**Objektas:** Mokslo paskirties pastato 1C4P, Studentų g. 48, Kaune, rekonstravimas

**Techninio projekto Nr.:** 19.048-TP

### **KS-2 SPINTOS PERKĖLIMAS Į RŪSĮ**

PJŪVIO C-C IŠTRAUKA,  
TIES AŠIMIS G-F

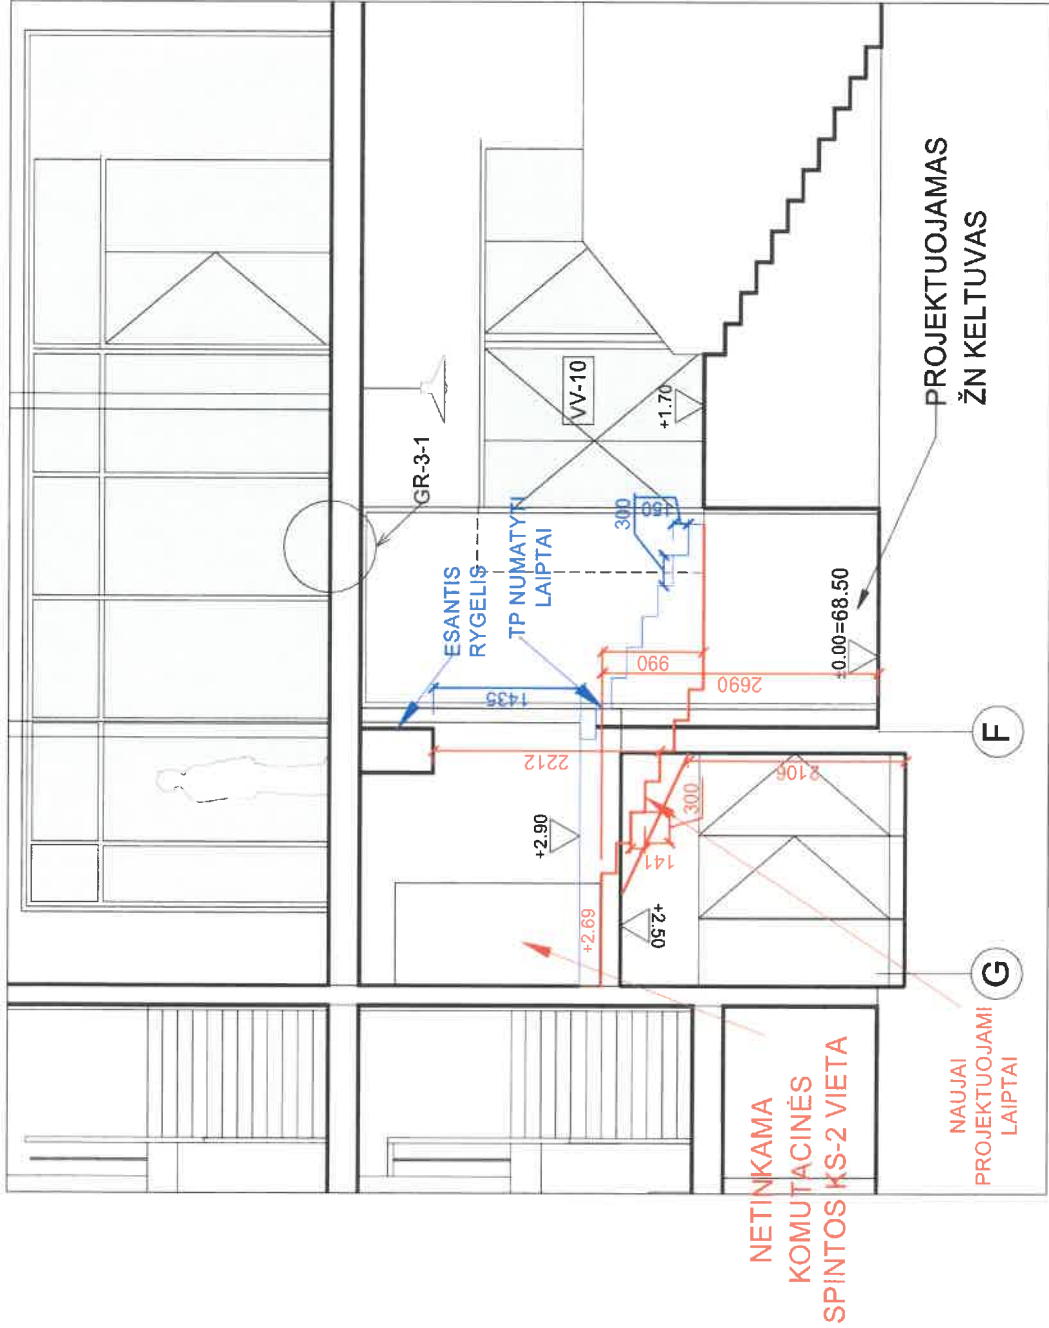
Komisijos nustatyta, jog Techniniame projekte numatyta ryšių komutacinė spinta KS-2 TP, kuri turėjo būti įrengiama pirmo aukšto antresolės patalpoje 16, ties ašimi "G" netilps numatytoje vietoje dėl vertikalių ortakių ir darbų vykdymo eigoje dėl TP klaidos pasikeitusios laiptų vietos.

Komisija nustatė, kad atsižvelgiant į tai, jog numatytos ryšių komutacinės spintos KS-2 TP, kuri turėjo būti įrengiama pirmo aukšto antresolės patalpoje 16, ties ašimi "G", įrengti nėra techninės galimybės, kadangi ji numatytoje vietoje netelpa.

Komisijos sprendimu, nutarta ryšių komutacinę spintą KS-2 montuoti rūsio patalpoje.

PIRMO AUKŠTO  
ANTRESOLĖS PLANO  
IŠTRAUKA, TIES AŠIMIS  
12-13, F-G

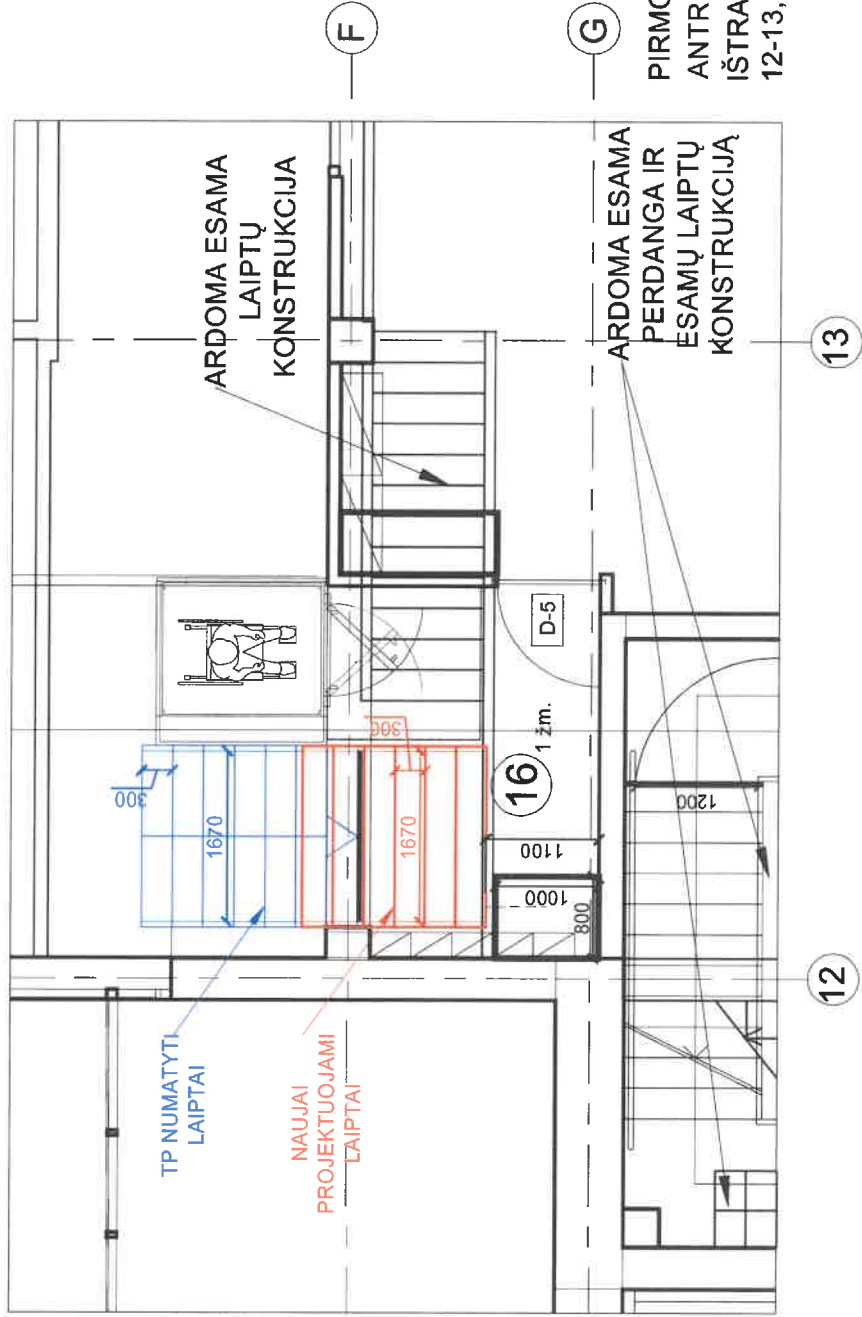
PASTABOS:  
PRADĖJUS VYKDYTI DARBUS BUVO PASTEBĖTA, KAD TP NUMATYTA LAIPTŲ ĮRENGIMO VIETA NĖRA TINKAMA DĖL PER MAŽO ESAMO AUKŠČIO, KURĮ RIBOJA ESAMAS RYGELIS. BUVO NUSPRĖSTA LAIPTUS PASTUMTI LINK AŠIŲ "G", KAD RYGELIS ATSIDURTŲ TIES LAIPTŲ APAČIA IR NETRUKDYTŲ JUDEJIMUI.
